| Stavba: Rekonstrukce chladicího zařízení a ledových ploch – Multifunkční areál v Ostravě Porubě | |
| ZMĚNOVÝ LIST ZL - 06 | |
| Předmět změny: | Změna dimenze odvodňovacího žlabu z DN 150 na DN 100 a záměna zatížení roštu z D400 na C250 |

LEDOVÁ PLOCHA I. - HLAVNÍ PLOCHA 60m x 28m; R8,5m

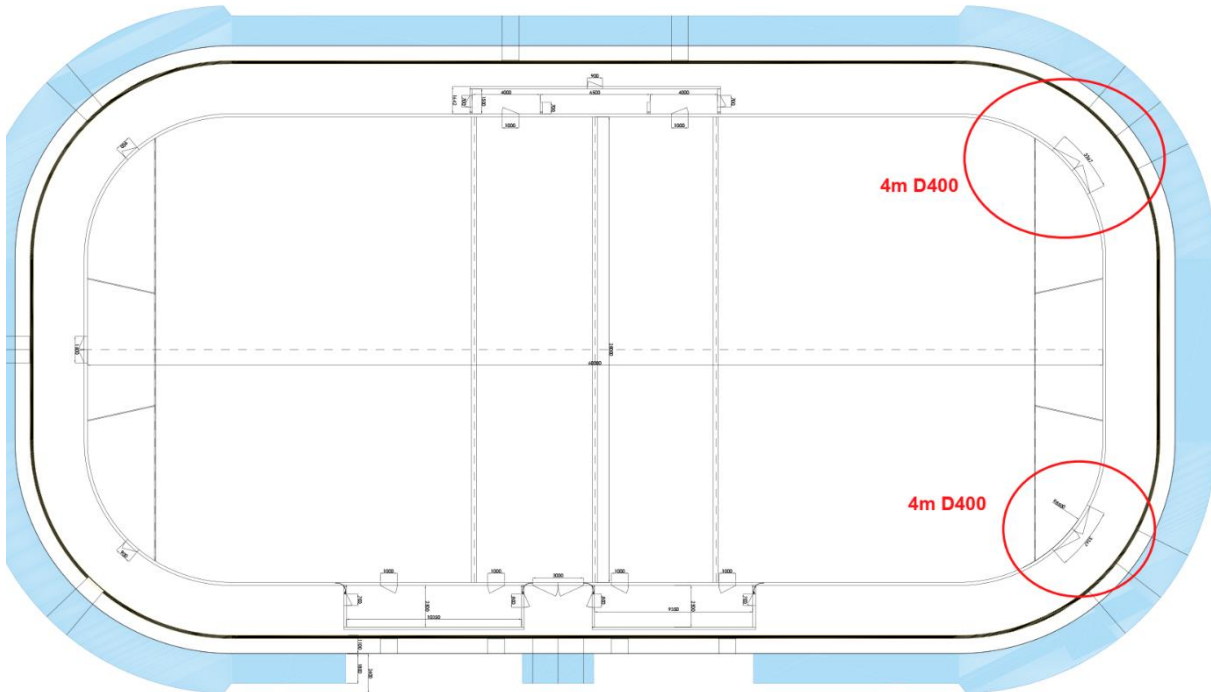
všechny 4 oblouky budou provedeny ze žlabů délky 0,5m, celkem 30m, spoje tmelené
rovné délky budou provedeny ze žlabu délky 1,0m

V zázemí rolny 2x5m + 2x4m a v rozích u tribuny D viz nákres níže budou použity rošty D400 litina
na všech zbylých žlabech bude použit rošt C250 kompozit

DETAIL ŽLABU MEARIN PLUS/EXPERT 100 M 1:20

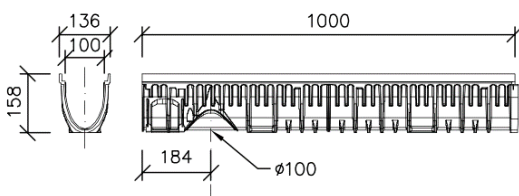
KOMPOZITNÍ PLAST-MŮSTKOVÝ ROŠT, REGRANULÁT

Délka: 500 mm
Světla šířka: 100 mm
Třída zatížení: C 250

PODÉLNÝ ŘEZ ŽLABOVOU LINIÍ DETAIL VYTMELENÍ DRÁŽKY UVNITŘ ŽLABU V MÍSTĚ STYKU DVOU ŽLABOVÝCH TVAROVEK M 1:5

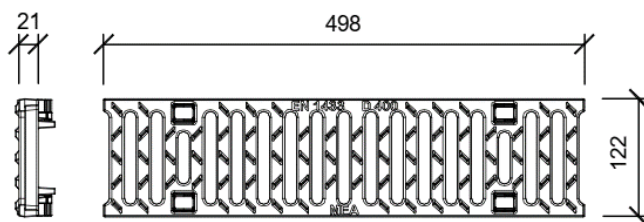
tmelní spoje
